# Landkreis Kronach, Rad-Orte-Katalog

Rad-Ort Nummer 16-029

Ort Kronach, Fussgängerzone und Eiserner Steg. N 50°14'23", O 11°19'19"

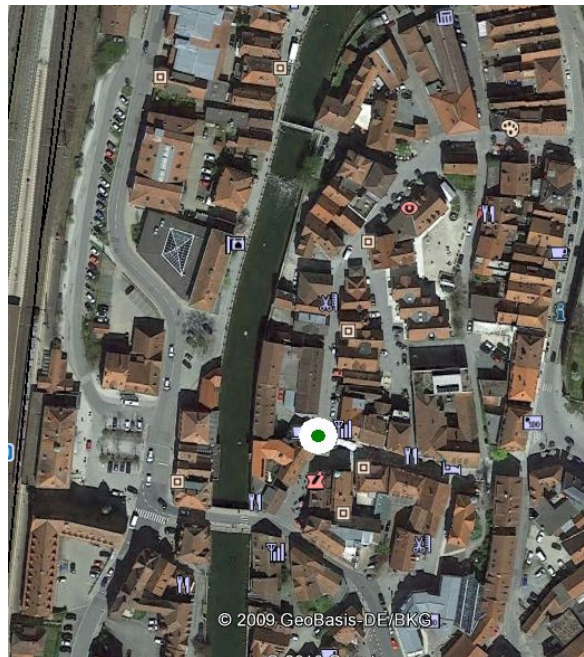
Der Radverkehr zum Bahnhof wird in der Fussgängerzone in Richtung Eiserner Steg geleitet, weg vom Bahnhof. Vor dem Eisernen Steg ist kein Wegweiser zum Bahnhof. Hinter dem Eisernen Steg ist ein Wegweiser nach Neues und Lichtenfels, mit einem nur kleinen Bahnhofssymbol.

Der Eiserner Steg ist 143 cm breit, das Gelände 110 cm hoch. Die stadtseitige Auffahrt ist nur 115 cm breit, mit 115 cm hohem Gelände. Die Abfahrt ist 117 cm breit, und führt vom Bahnhof weg.

Der Radverkehr aus der Fußgängerzone zum Bahnhof ist mehrfach behindert, u.a. durch den 300 m langen, sehr schlecht beschilderten Umweg. Wer als Fußgänger oder Radler nicht im Gefühl hat, wo der Bahnhof liegt, geht leicht in die Irre. Der Eiserner Steg ist für den Radverkehr ungeeignet. Die Abfahrt führt in die falsche Richtung, vom Bahnhof weg. Der Steg ist ungeeignet für Begegnungsverkehr Rad – Fußgänger, auch bei schiebenden Radlern.

Der ungeeignete Umweg könnte mit einer deutlichen Verbreiterung der Bahnhofsbrücke entfallen.

Der Eiserner Steg selbst kann und sollte verbreitert werden, für eine Verbreiterung von Auf- und Abfahrt fehlt aber der Platz, begegnende Fußgänger weichen auf die Treppen aus.
